**Европейская экономическая комиссия****Комитет по внутреннему транспорту****Всемирный форум по согласованию правил
в области транспортных средств****Рабочая группа по вопросам освещения
и световой сигнализации****Девяностая сессия**

Правила ООН, касающиеся устройств:**Правила № 149 ООН (устройства освещения дороги)****Предложение по дополнению к поправкам серии 01
к Правилам № 149 ООН****Представлено экспертами от Международной группы экспертов
по вопросам автомобильного освещения и световой сигнализации***

Приложение 13, рис. A13-I изменить следующим образом:

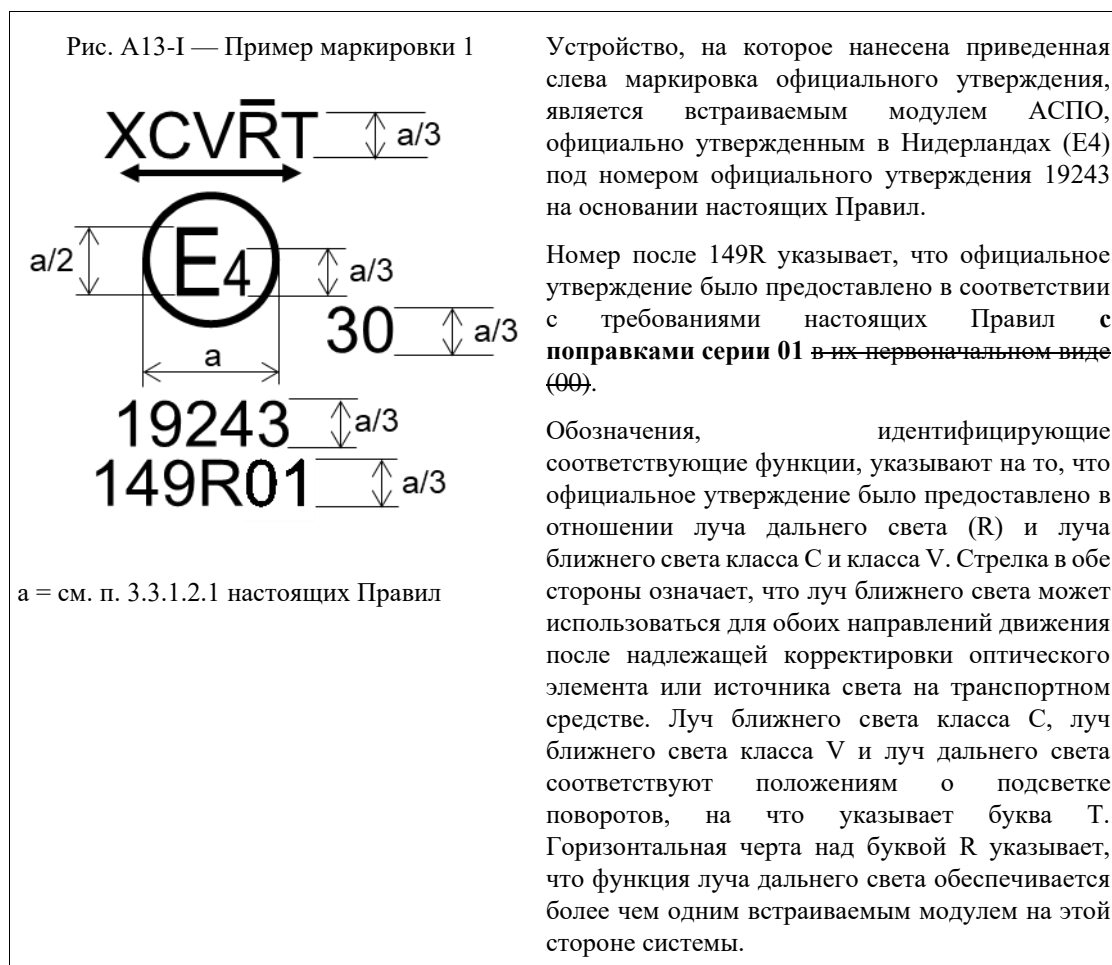
Число 30 указывает, что максимальная сила света луча дальнего света составляет $1,24 \cdot 10^5 - 1,45 \cdot 10^5$ ~~123 625 - 145 125~~ кандел.

»
Приложение 13, рис. А13-II изменить следующим образом:

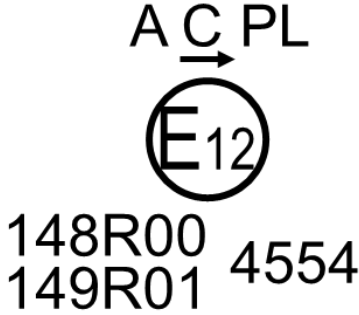
<p>Рис. А13-II — Пример маркировки 2</p> 	<p>Огонь, на котором проставлена приведенная слева маркировка официального утверждения, представляет собой фару ближнего света (С) только для левостороннего движения (стрелка) с рассеивателем из пластического материала (PL), официально утвержденную в Австрии (E12) на основании настоящих Правил (149R) с поправками серии 01 (149R01) и в сочетании с группированную с передним габаритным огнем (А), как это предусмотрено в первоначальной серии поправок (00) к Правилам № 148 ООН (148R00) Правилам, касающимся устройств световой сигнализации (148R). Оба огня (обе функции) официально утверждены под номером официального утверждения 4554.</p>
--	---

«Рис. A13-IV

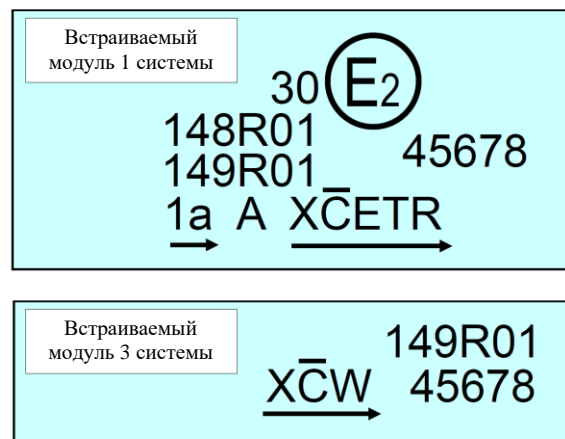
Система, на которой проставлена приведенная выше маркировка официального утверждения, соответствует требованиям настоящих Правил (**поправки серии 01 к первоначальному варианту Правил**) в отношении как луча ближнего света для левостороннего движения, так и луча дальнего света с максимальной силой света в пределах $1,24 \cdot 10^5$ – $1,45 \cdot 10^5$ ~~123–625–~~
~~145–125–~~ кандел (на это указывает число 30), сгруппированных с передним указателем поворота категории 1a и с передним габаритным огнем, официально утвержденными на основании поправок серии **0100** к Правилам № 148 ООН.

Встраиваемый модуль 1 системы (с левой стороны) сконструирован для усиления луча ближнего света класса С и луча ближнего света класса Е. Горизонтальная черта над буквой “С” указывает, что с этой стороны луч ближнего света класса С усиливается более чем одним встраиваемым модулем. Буква “Т” справа, следующая за перечисленными обозначениями, указывает, что как луч ближнего света класса С, так и луч ближнего света класса Е обеспечивает режим подсветки поворота.

Встраиваемый модуль 3 системы (с левой стороны) предназначен для обеспечения второй части луча ближнего света класса С с этой стороны (на это указывает горизонтальная линия над буквой “С”) и луча ближнего света класса W. В случае этого дополнительного светового модуля нет необходимости в использовании круга, в котором проставлена буква “Е”, за которой следует отличительный номер страны

Встраиваемый модуль 2 системы (с правой стороны) предназначен для усиления луча ближнего света класса С и луча ближнего света класса Е, каждый из которых используется в режиме подсветки поворота, и луча ближнего света класса W.
